| Datum předložení změny: |   | <b>ZL č. 30</b> |

| Stavba:                  | VŠCHT Praha – Rekonstrukce prostor uvolněných z pronájmu (etapa I) v budově B ul. Zikova – kancelářská část |

| Název změny: | Část ASŘ<br>a.1) bourací práce (PP28b), a.2) SDK (PP28), a.3) Malby, omítky, nátěry a očištění povrchu,<br>b) úprava povrchu po drážkování kabeláže ESI,<br>c) redukce IPE Nosníky,<br>d) PBR opatření ocel. stropní kce. V m.č.B2-369 |

PŘEDMĚT: sanace stropu v respirích

| výška | 1 : 50     | PP28 - SANACE STROPŮ V RESPIRÍCH<br>VŠCHT - PŮDORYS 3.NP - B3302 |         |

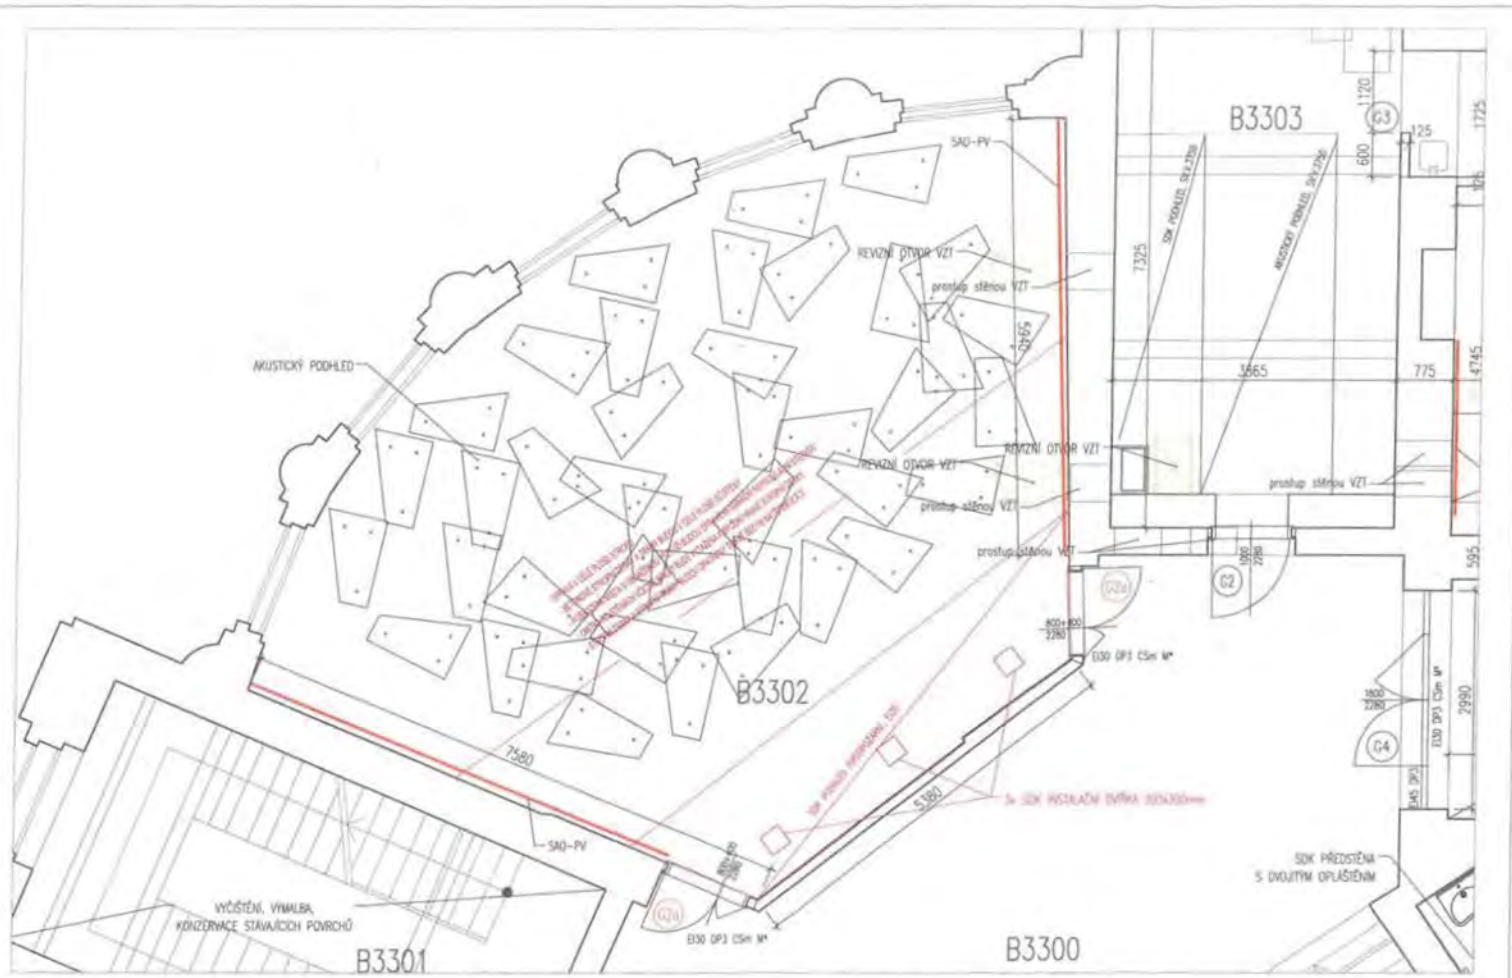
POPIS ZMĚNY: Po demontáži původních podhledů v respirích (m.č. B2302, B3302) budou opraveny stávající konstrukce:  
 - betonové stropní desky a trámy budou v celé ploše očištěny  
 - poškozená místa s obnaženou výztuží budou opravena sanační reprofilační stěrkou  
 - omítka na stěnách včetně malby bude vytažena k spodní hraně stropní desky  
 - stropní deska a stropní trámy budou opatřeny tmavě šedým nátěrem  
 - v m.B3302 v 3NP bude podél příčky do schodišťové haly proveden SDK požární podhled EI30 s instalačními dvířky. Podhled byl zakreslen a vykázán v rámci pokynu PP09b, zde doplňujeme požární charakteristiku, čelo podhledu a instalační dvířka.  
**PP28b:**  
 - opraveny počty a rozměry stropních trámů v B3302 dle skutečného zaměření  
 - doplněn nátěr VZT potrubí (odstín tmavě šedý stejný jako na stropě, RAL cca 7016)  
 - spolu se stropem budou natřeny i rozvody elektroinstalace
